DETERMINAZIONE DEL DIRIGENTE SEZIONE AUTORIZZAZIONI AMBIENTALI 4 settembre 2025, n. 381

IDVIA0795 - Provvedimento Autorizzativo Unico Regionale ex art. 27-bis del D.lgs. 152/2006 e ss.mm.ii. per il progetto “Realizzazione dell’impianto di dissalazione delle acque salmastre delle sorgenti del Tara e delle condotte di adduzione dell’acqua potabilizzata e di scarico della salamoia” sito in agro di Taranto e Statte, località Varie.

Proponente: Acquedotto Pugliese SpA

Figura 2: Interferenza tra la condotta adduttrice e l'area SIN ed indicazione dei sondaggi effettuati

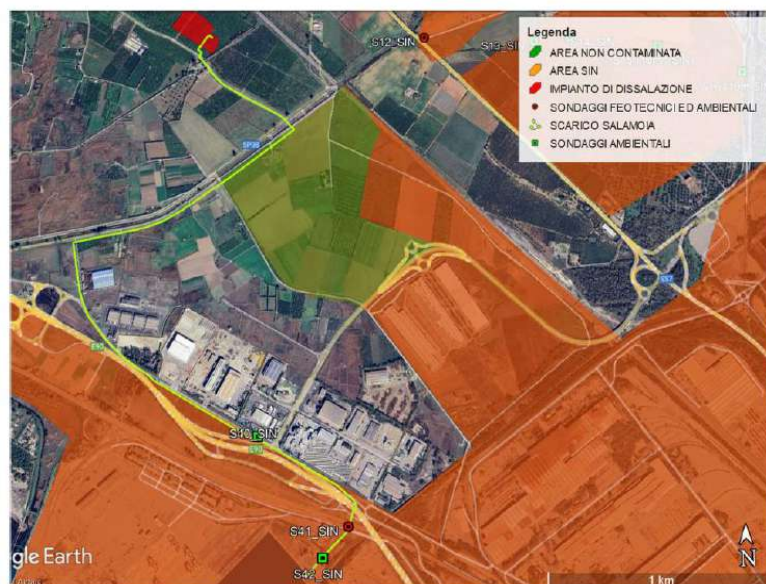
Poiché l'opera attraverserà anche aree non ancora caratterizzate, il proponente ha predisposto un Piano di indagini preliminari concordato con ARPA Puglia. Le indagini hanno riguardato l'intero tracciato e hanno quindi interessato in ambito SIN complessivamente aree non ancora indagate e aree potenzialmente contaminate. Le indagini sono state svolte attraverso l'esecuzione di n. 38 carotaggi ambientali profondi 10 m, e n. 15 carotaggi ambientali/geotecnici profondi 20 m. Di questi, quelli di seguito elencati ricadono all'interno dell'area SIN (Figure 2 e 3): S12 (prof. 20 m), S13 (prof. 10 m), S14 (prof. 10 m), S15 (prof. 10 m), S16 (prof. 10 m), S18 (prof. 10 m), S19 (prof. 10 m), S40 (prof. 10 m), S41 (prof. 20m), S42 (prof. 10m), S43 (prof. 10 m), S44 (prof. 20m), S45 (prof. 20m), S46 (prof. 10 m), S47 (prof. 10 m), S48 (prof. 20 m).

Figura 4: Indicazione dei punti di analisi del TOP soil. Con carattere rosso sono indicati quelli interni al SIN

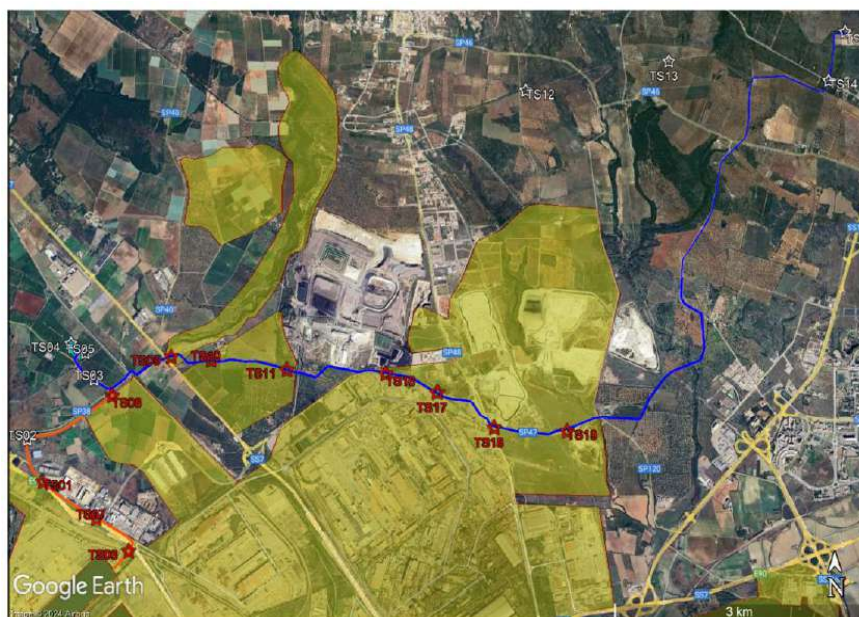
Sono stati inoltre previsti 19 prelievi di top soil di cui 11 all'interno del SIN, così come rappresentato nell'immagine che segue.
